## 改善箇所説明図

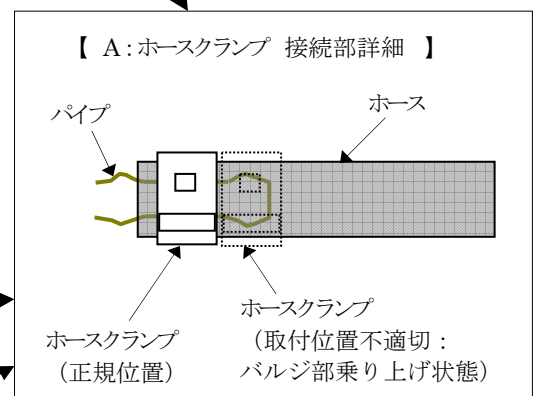
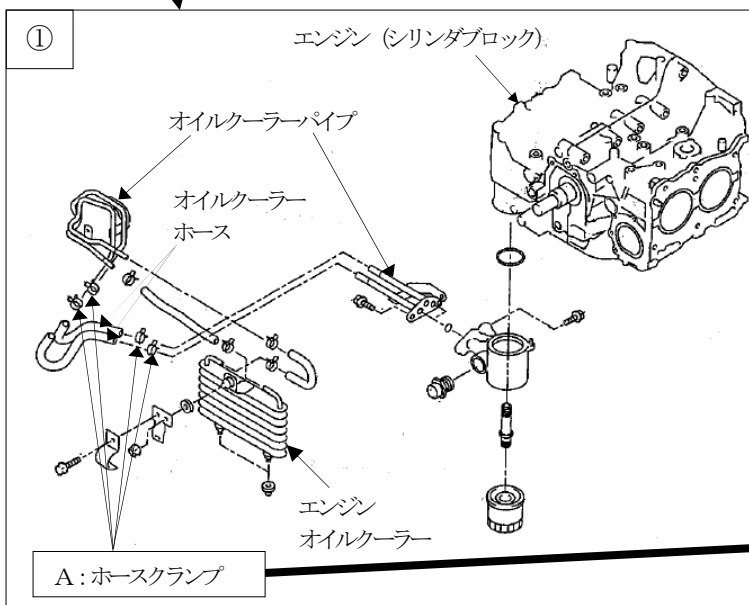
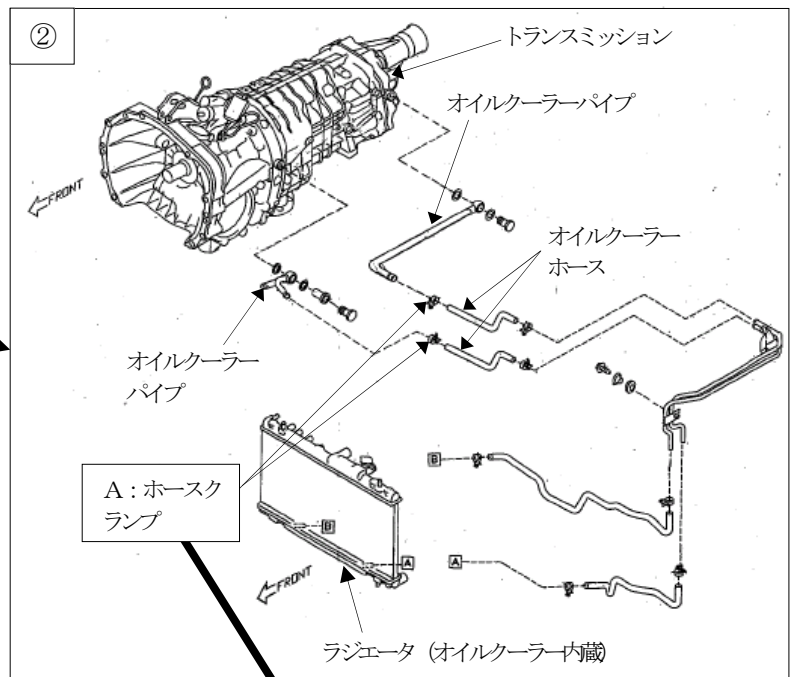
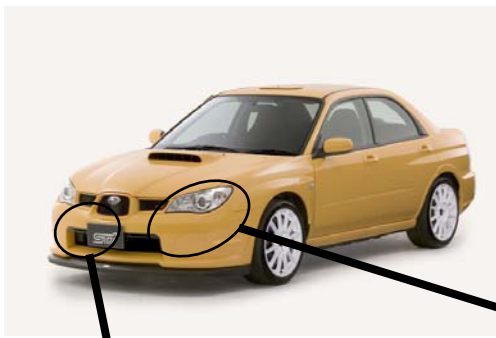
- ①製造工程において、原動機のオイルクーラーホース接続部のクランプの取付位置が不適切なものがある。そのため、そのまま使用を続けると、当該接続部よりホースが抜け、最悪の場合、漏れたオイルが排気管に掛かり、火災に至るおそれがある。
- ②製造工程において、手動式変速機のオイルクーラーホース接続部のクランプの取付位置が不適切なものがある。そのため、そのまま使用を続けると、当該接続部よりホースが外れてオイルが漏れ、最悪の場合、走行不能に至るおそれがある。

①②全車両、オイルクーラーホースのクランプの取付位置を確認し、クランプ位置が不適切な場合には、適切なクランプ位置に修正する。

エンジンオイルクーラー本体部に白色のペイントを塗布する。
